SUPERINTENDENCIA DE INDUSTRIA Y COMERCIO	
RAD: 12-76290- -9	FECHA: 2014-05-20 11:02:47
DEP: 2020 DIRECCION DE NUEVAS CREACIONES	EVE: 1 REGISTRO/DEPOSITO/CONCESION/DEPOSITO
TRA: 2 PATENTES DE INVENCION	FOLIOS: 5
ACT: 519 PRESENTACION

Asunto: Radicación: 12-76290- -9
 Trámite: 2
 Evento: 1
 Actuación: 519
 Oficio: 5935
 Folios: 5

Título de la solicitud: “Objeto que comprende una región de su superficie adaptada para mostrar una pluralidad de imágenes”.

Fig. 1 del documento EP 0 650 853

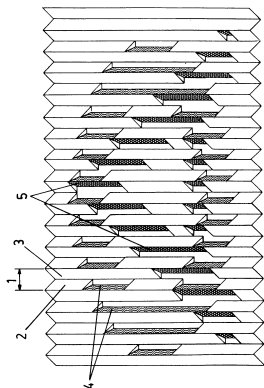
Características esenciales	D1
Un objeto que comprende una región de su superficie adaptada para mostrar una pluralidad de imágenes tal que cada imagen es observable por un usuario desde una dirección distinta, donde esta región plana comprende:	Un objeto (Fig. 1) que comprende una región de su superficie que se trata de un relieve formado por una malla de surcos paralelos, rectilíneos (1), y las paredes laterales (2) y (3) y muestran dos imágenes en diferentes direcciones, donde esta región plana comprende:
Una pluralidad de cavidades en bajorrelieve distribuidas de forma regular sobre la superficie de la región.	Los surcos (1) que aparecen en la Fig. 1 son cavidades en bajo relieve y tienen un campo común, es decir, se distribuyen regularmente.
Cada una de las cavidades muestra una pluralidad de facetas laterales, al menos una faceta por imagen, donde cada faceta está asociada o bien a un primer nivel de luminosidad o bien a un nivel de luminosidad distinto al primero.	Como se muestra en la Fig. 1, cada pared lateral (2) tiene regiones que son poco inclinadas y las regiones (4) que están fuertemente inclinadas (Col. 2, líneas 42 a 56). Estas diferentes regiones forman varias facetas laterales por la pared lateral (2). Lo mismo se aplica para las paredes laterales (3) que se dividen en varias facetas laterales por las regiones (5). Por lo tanto, los surcos/cavidades (1) de la Fig. 1 muestran una pluralidad de facetas laterales. Cada una de las paredes laterales izquierda (2) tiene varias caras en un ángulo de 50° y se enfrenta a aproximadamente 25° (Col. 2, línea 50 - Col. 3, línea 3) y por lo tanto varias facetas por imagen. Como se representa en la Fig. 1, las caras inclinadas empujadas 4 y 5 son oscuras, es decir, un primer nivel de luz, y las caras restantes son brillantes, es decir, un nivel de luz diferente.

Las facetas que determinan una imagen y están asociadas al primer nivel de luminosidad tienen la misma orientación e inclinación respecto de la superficie donde se encuentra la cavidad; y, esta orientación es distinta a la orientación de las facetas de otra imagen distinta.	Todas las facetas (4) tienen la misma orientación e inclinación. La orientación de las caras (4) es diferente de la orientación de las

caras (5), como es evidente por la Fig. 1 y la descripción correspondiente en la Col. 2 líneas 17 a 55.
--	---

De acuerdo con la tabla anterior, las características esenciales del objeto de la reivindicación 1 habían sido divulgadas previamente en el documento D1, por lo tanto, la materia reivindicada no es nueva.

- Reivindicaciones 2, 3 y 4: las facetas (4, 5) que determinan cada imagen y están asociadas a un nivel de luminosidad distinto al primero tienen una inclinación distinta respecto de la superficie donde se encuentra la cavidad (1) y tienen una textura distinta dando lugar a un grado de reflexión distinto al de las facetas asociadas a un primer nivel de luminosidad, una superficie de transición para enlazar con las facetas adyacentes de la misma cavidad (Col. 2 líneas 17 a 55; Fig. 1).

- Reivindicaciones 5 y 9: las cavidades (1) en bajorrelieve están formadas por facetas (2, 3) tales que, si estas facetas (2, 3) están asociadas al primer nivel de luminosidad, se corresponden con la cara de una pirámide cuya base cuadrada se sitúa en la superficie de la región y su vértice bajo dicha superficie (Col. 2 líneas 17 a 55; Fig. 1).
